Oggetto: **PIANO REGIONALE delle ATTIVITA ESTRATTIVE (PRAE)**

DGR n.81-6285 del 16.12.2022 OSSERVAZIONE nel pubblico interesse.

**OSSERVAZIONI AL PIANO REGIONALE DELLE ATTIVITÀ ESTRATTIVE (PRAE) ADOTTATO
CON D.G.R. N. 81-6285 DEL 16/12/2022**

**PIANO REGIONALE DELLE ATTIVITÀ ESTRATTIVE (PRAE) E
VALUTAZIONE AMBIENTALE STRATEGICA**

Tavola di sovrapposizione Copia del documento con apposizione del numero di protocollo
poli estrattivi del PRAE n. 81-6285/2022 e delle aree interessate dai Terreni

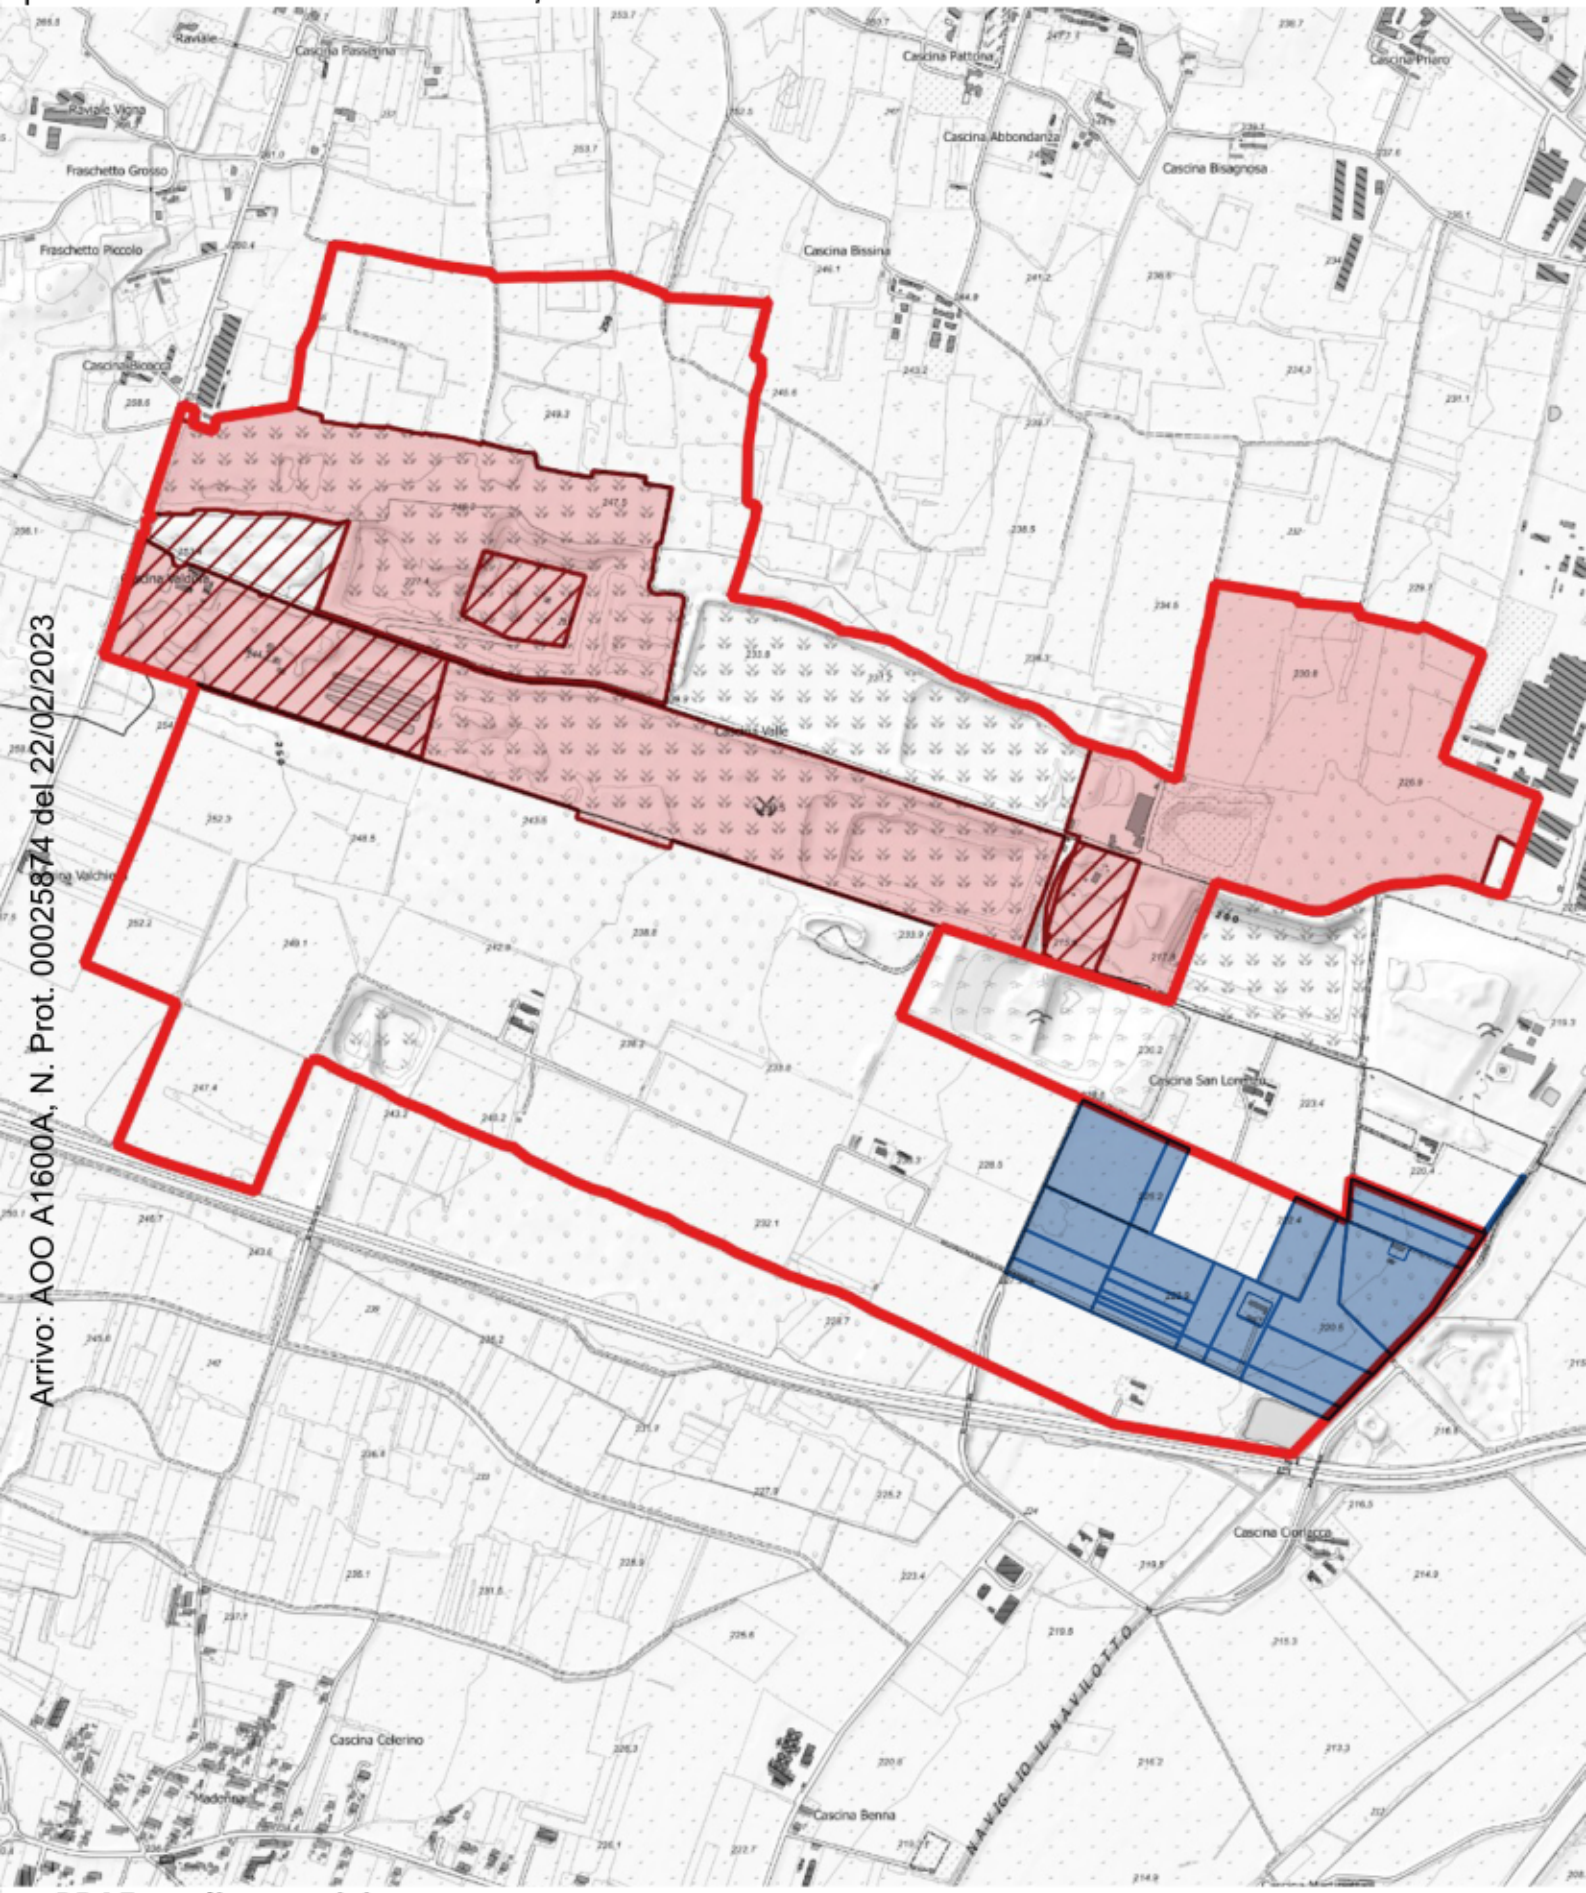
- sui Terreni indicati nell'Allegato B alla presente non risulta localizzata alcuna cava attiva né tali aree ricadono all'interno della Tavola degli "ampliamenti" prevista dal PRAE per l'ATO di riferimento (*cfr. "Tavola 04 – C-FP - ATO BI-NO-VC"*), sicché, non è allo stato previsto alcun ampliamento sulle predette aree delle attività di estrazione ad oggi in corso presso la cava esistente sita a nord in prossimità dei Terreni;

- sulla base di interlocuzioni preliminari intercorse con l'Amministrazione comunale di Alice Castello, **l'inserimento dei Terreni all'interno del Polo Estrattivo V0111 dell'ambito dell'ATO BI-NO-VC è frutto di un mero errore materiale da parte di codesta Regione la quale, in fase di adozione del PRAE, non era edotta della circostanza che i predetti Terreni costituiscono il sito di realizzazione del Progetto Fotovoltaico già autorizzato con l'Autorizzazione Unica resa dalla Provincia di Vercelli a favore della Open Piemonte**;

a Codesta Spett.le Regione di recepire, ai sensi dell'art. 5 della Legge Regionale n. 23/2016, le presenti osservazioni e, per l'effetto, stralciare dalla perimetrazione del Polo estrattivo "V01111 - Comparto I" di cui alla Scheda dei Poli Estrattivi – ATO BI-NO-VC del PRAE (ed ogni ulteriore elaborato cartografico ad essa associato, ivi inclusa la relativa Tavola 04 ATO BI-NO-VC) la porzione dei Terreni inclusa nella perimetrazione del PRAE di cui all'Allegato B alla presente, censita al Catasto del Comune di Alice Castello al Foglio 17, mappali nn. 17, 18, 27, 28, 34, 35, 36, 37, 41, 47, 49, 65, 66, 67, 68, 69, 98, 99, 100, 119, 161, 162, 163, 164, 165.
